Kielce, dnia 08-08-2022

Znak: ZN.DW.5142.152.2022

Świętokrzyski Wojewódzki Konserwator Zabytków w Kielcach po analizie projektu budowlano-wykonawczego pn. „*Modernizacja infrastruktury na zbiorowej mogile Polaków pomordowanych w 1940 r. na Brzasku wraz z melioracją terenu*”, opracowanego przez darta projekt projekty budowlane, ul. Rejowska 45, 26-110 Skarżysko-Kamienna, nadesłanego wraz z wnioskiem Powiatu Skarżyskiego z dnia 04.07.2022 r., o uzgodnienie inwestycji planowanej na działce nr ewid. 553 zlokalizowanej w obrębie ewid. 0022 Zagórze, gm. Bliżyn oraz na podstawie ustaleń dokonanych w trakcie oględzin miejsca pamięci ujętego w Gminnej Ewidencji Zabytków Gminy Bliżyn, przedstawia poniższe uwagi.

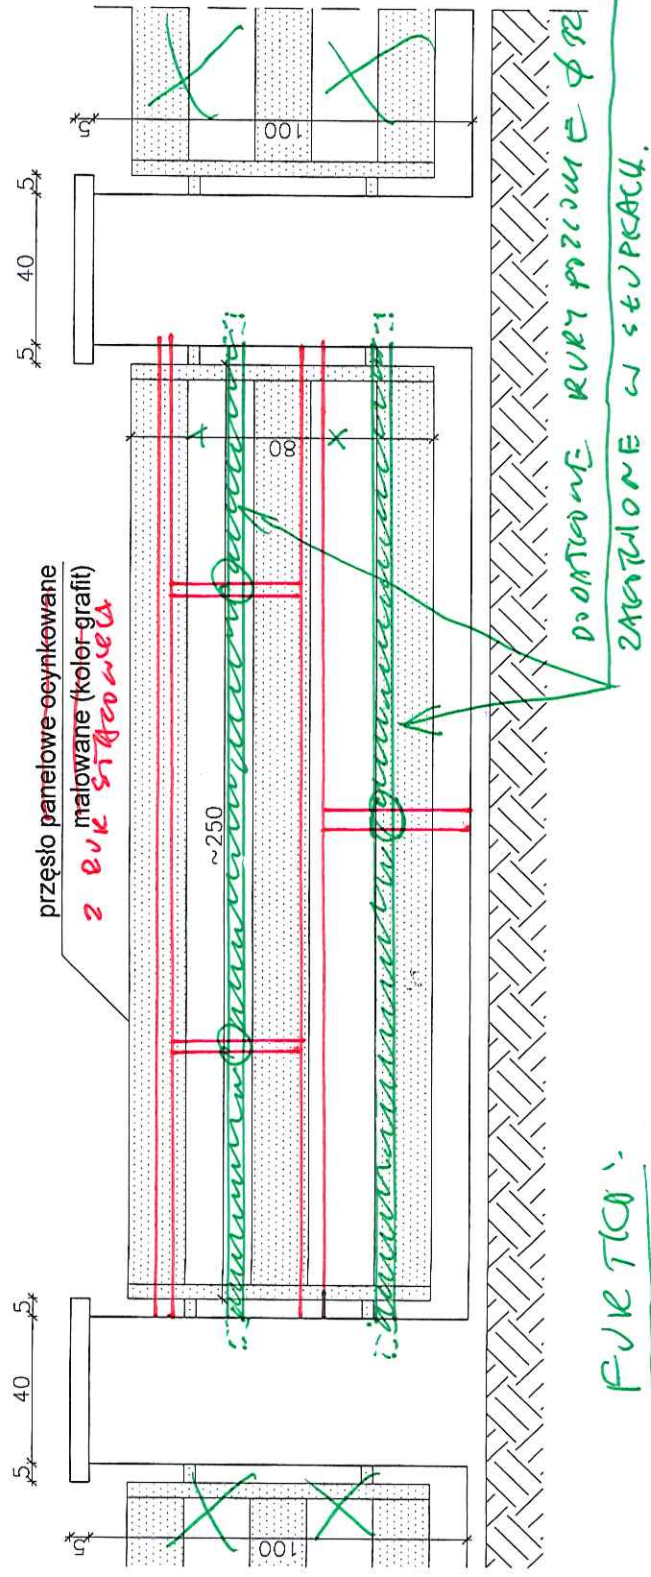
Z punktu widzenia konserwatorskiego zalecane byłoby odstępianie od realizacji ogrodzenia z użyciem typowych stalowych ocynkowanych przęseł panelowych, malowanych proszkowo. Taki rodzaj ogrodzenia zupełnie nie odpowiada charakterowi miejsca pamięci i jego leśnego otoczenia. Te same wątpliwości dotyczą furtki ze stylizowanymi orłami i krzyżem. Obecne ogrodzenie poddane renowacji można byłoby zagęścić wprowadzając dodatkowy element o takim samym przekroju jak istniejące - w celu zabezpieczenia mogiły przed młodymi dzikami. Także nowo projektowane barierki przy schodach powinny być dostosowane stylistycznie, materiałowo i kolorystycznie do furtki i ogrodzenia, tak by razem z nimi stanowiły harmonijną całość.

PRZESŁA NALEŻY PRZEFOROWAĆ
W OBUJĘCIU: OGRZĘCIE, POMIŁCIE
FARBĄ PODKADWĄ I 7K NAWIERCHNĄ
KOLOR GRAFIT.

- ◆ ~~montaż nowych przesł panelowych, stalowych ocynkowanych, malowanych proszkowo (kolor grafit)~~
- ◆ ~~montaż nowej furtki wejściowej, stalowej ocynkowanej, malowanej proszkowo (kolor grafit)~~

CIEŚĆ PRZESŁ NIEJĄ WYPROSTOWAĆ.

FURTKĘ NALEŻY WYPROSTOWAĆ,
WYCIĘCIE ZWIĄZY, ZASUNKE,
OZYSZCZĄC ORAZ POMALOWAĆ FARBĄ
PODKADWĄ I NAWIERCHNĄ FARBĄ
NAWIERCHNIOWĄ 2X, KOLOR GRAFIT

* - ZDEMONSTROWAĆ TABLICZKI NACROBOWE Z OGRZĘCIE MOGIŁY

INSKRYPCYJNYCH
NA TABLICACH WYKASAĆ WIZYJNIE
INFORMACJE Z DOSTAWIENIEM NA MOGILE
TABLICEK NA GROBOWYCH, KTÓRE BĘDĄ
USUNIĘTE.

- PRZESŁA OCHYŚCIC, NIEKOROWAĆ W GŁĘBOKOŚĆ, POPRZECZ DOPASOWAĆ DO DATY WYCHODU
- DUK STANOWIŁ O JĘZYKOWYCH TOŻSAMOŚCIACH, PURY ZAGOTOWAĆ W STROKACH
- EUCENENY POGLIFIE NAWRODOWAĆ I DUKA WYMIENIAĆ NA NOWE
- ~~POWAGA~~ PO OCHYŚCENIU POWRACAĆ I FAKTA PODKREŚLAĆ O RAZ 2 X FAKTA
- WNIWIEKOWAĆ W KOLORZE GRATIT

PRZY SCHODACH
2.14. BARIERKA - MATERIAŁ TOSKANY
Z MATERIAŁEM OGRODZENIA, MALOWANY
FARBĄ NAWIERCHNIOWĄ 2X GRAFIT.

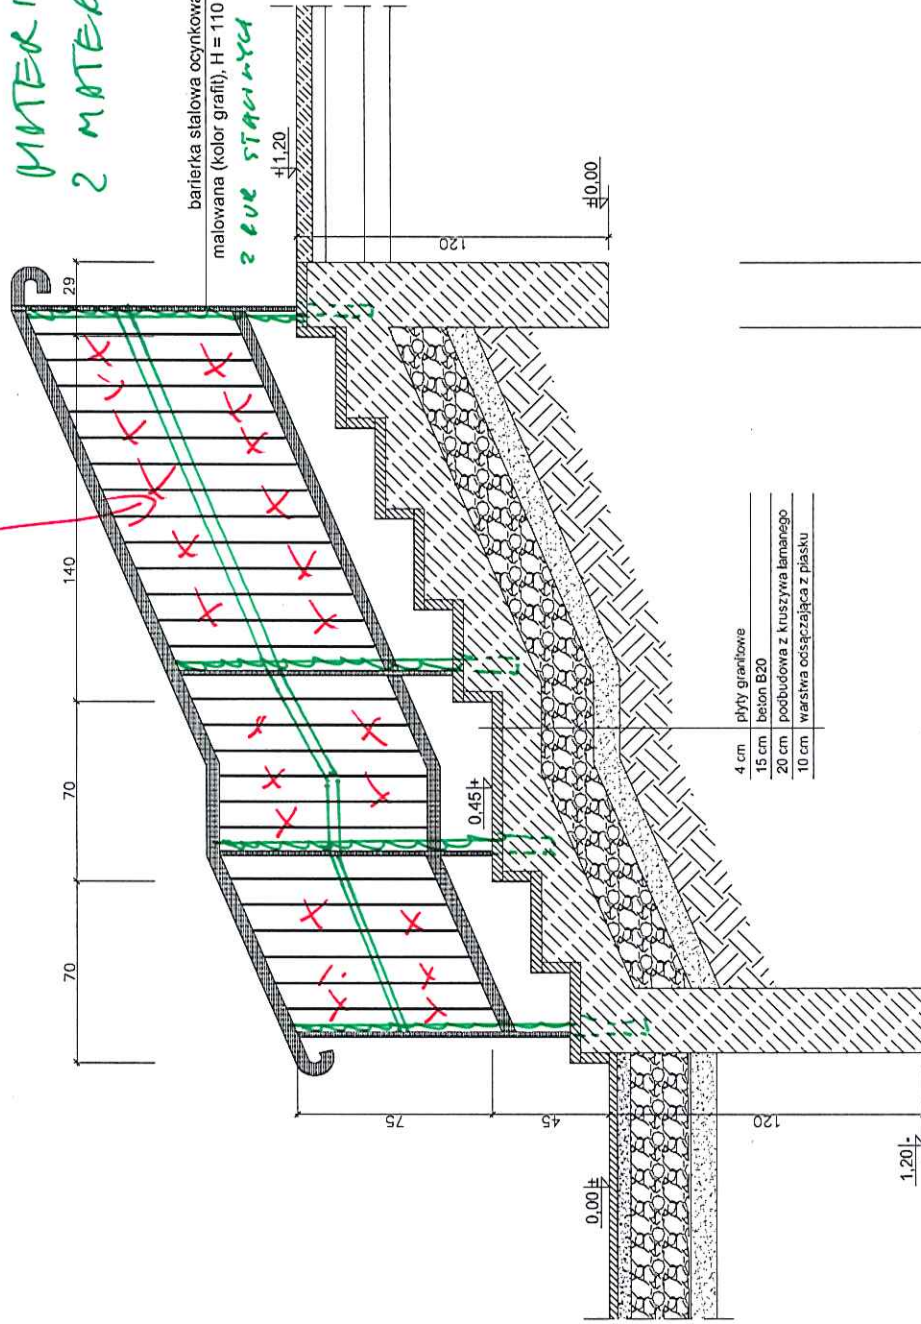
1. STANIE DLA FUNKCJI NIECH WZEMNIEMY I MY SIĘSTANIE SŁOŻA FUNKCJI,
I BUDA WOTCOWOŚĆ PRAWEGO, TWORZĄCO ZMIEKNIĘCIA.
WZEMNIĘĆ ZAWIĄSŁY, WZUSUKFI, ZWONTOWAĆ SKOPEC KOTWIZOŃ W WOTCOW.
WZAJCIE I ADAMOWAĆ FAREBA PODCZYNOWOŚĆ ORAZ Z XFARBA WZEMNIĘCOWOŚĆ
W WOTCOWE GŁOFT.

BEZ WYPEŁNIENIA
 JECHYNIŁE Z PORZECZKA
 W POTRZEBIE WYSOKOŚCI

MATERIAŁ TŁUMIĄCY
 Z MATERIAŁEM OGRZEWALNYM
